STAVBA: KONGRESOVÉ CENTRUM PRAHA – PŘÍSTAVBA

DENÍK: STAVEBNÍ DENÍK

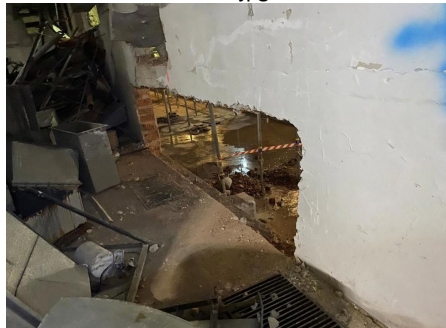
Požaduji důsledné provádění podstojkování bouraných otvorů dle statické části, viz příloha.

Ve 2.PP na ose 7 D a E' byla odstraněna část nosné stěny a u otvoru na ose 7E' bylo zbouráno i ostění a část stropu není podepřena, viz foto. Žádám o doplnění aspoň 2 stojek únosnosti 20 kN v prostoru rohu stropu, který není podepírán. Pokud dojde k vybourání i části nosné stěny, nutné provádět podstojkování ihned. Žádám o provedení obratem

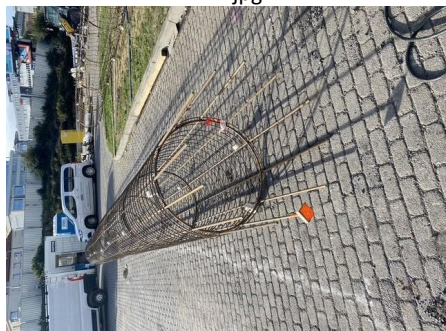
Bylo zkontrolováno provedení výztuže pilot (dosud vyrobených armokošů):

Koš A1 3x, A2 2x, včetně distančních podložek, armokoše možno použít pro provádění pilot. Koše P1 zatím nebyly vyrobeny. Před vlastním osazením do piloty je nutné vždy upravit délku košů P1 a navázat k příslušným košům typu A nebo C

FOT4.jpg

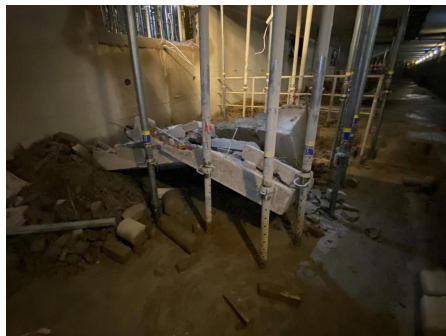
Žádám GD, aby prováděl bourací práce betonových konstrukcí v souladu s TP pro bourací práce.

Ve 2.PP mezi osami 7 a F-G' bylo provedeno vybourání betonových dílců větší hmotnosti než 400 kg, při bourání nebylo na dopadišti zřízena plocha z 2 vrstev pneumatik. Doplňte stojky s únosností 20 kN á 1,0 m. Žádám okamžitě o sjednání nápravy
